Anbietersauswahlverfahren (AAV) „Sichelkrümme“ in 68549 Ilvesheim

Themenschwerpunkte Freiraum, Parken & Versickerung

Anlass und Ziel

Variante 3

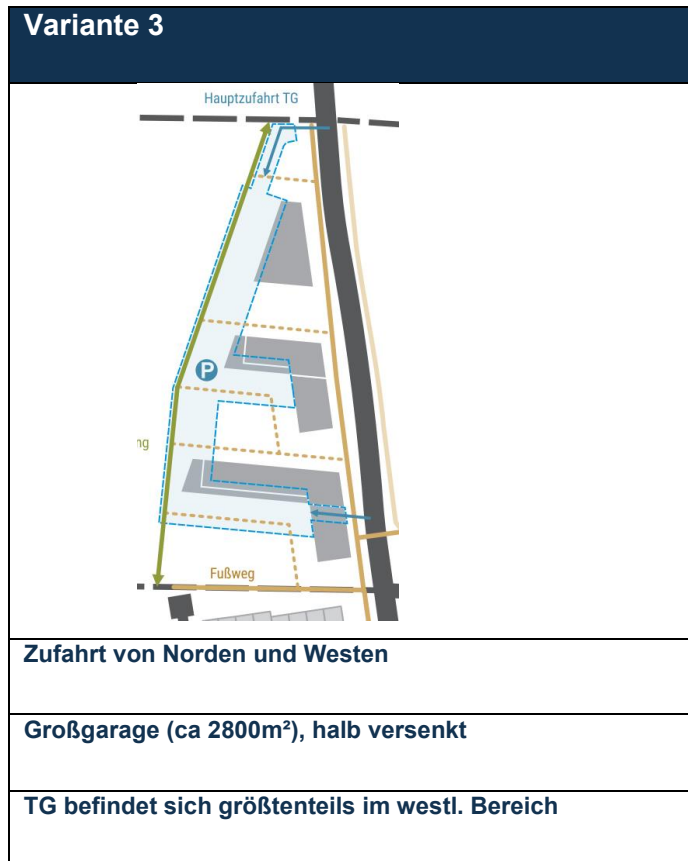
Die nach Süd-West ausgerichteten Freibereiche und Gemeinschaftshöfe sowie der Versuch, diese auch unter die Stromtrasse auszuweiten, wird von der Ausloberin positiv bewertet. Das Potenzial zu mehr Kleinteiligkeit ist zumindest durch die Kubatur der Bebauung gegeben. Die Aufwertung des bestehenden Spielplatzes durch das nahe gelegene Gemeinschaftsgrün ist nachvollziehbar.

Der Spielplatz scheint nicht an das neue Wohngebiet angebunden. Die Freiflächen um den Hochpunkt herum sind nicht genauer definiert. Als private Freiflächen würden sie wenig Aufenthaltsqualität für die große Anzahl an Wohnungen des Gebäudes bieten.

Versickerungspotenziale

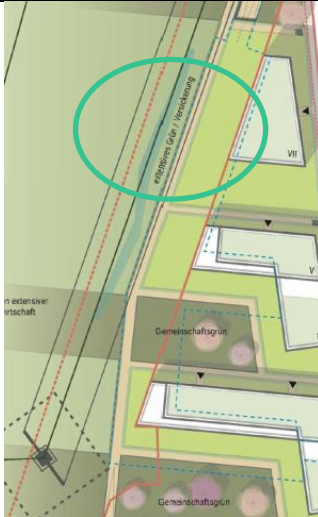
Versickerungsstreifen angedeutet

Großgarage, halb versenkt, durchgängig zwischen Gebäude und westlichem Versickerungsstreifen

Keine Aussagen zu weiteren Maßnahmen zur Regenwasserbewirtschaftung (Dächer, Rigolen, Zisternen etc)

Durch die im Westen platzierte und halbversenkt ausgeführte Tiefgarage entsteht eine Barriere zwischen der Bebauung/ den Freiflächen nahe der Bebauung und dem angegebenen Versickerungsstreifen. Die Ableitung des Regenwassers zur Versickerungsfläche scheint aufwändig.

Der Übergang zur Landwirtschaft ist von großer Bedeutung, da hier Themen wie Versickerung, Klimaanpassung bei Hitze und die Nutzung von Grünstrukturen zur Verdunstung wirksam umgesetzt werden können. Konkrete Aussagen zu Maßnahmen der Regenwasserbewirtschaftung wie Versickerungszonen sowie zur Verbesserung des Mikroklimas sind erwünscht. Auch Fassadenbegrünung kann mitgedacht werden.

Für die Aufenthaltsqualität spielen unterschiedlich große und vielfältig gestaltete Freibereiche eine wesentliche Rolle. Flächen ohne Unterbauung für großkronige Bäume sollten definiert werden.

In diesem Zuge könnte es sinnvoll sein, die Tiefgarage straßenseitig anzuordnen.

Zudem ist zu prüfen, ob eine TG als Großgarage über 2.500 m² geplant werden soll, da hier deutlich höhere Anforderungen wie Brandabschnitte und Rettungswege gelten.
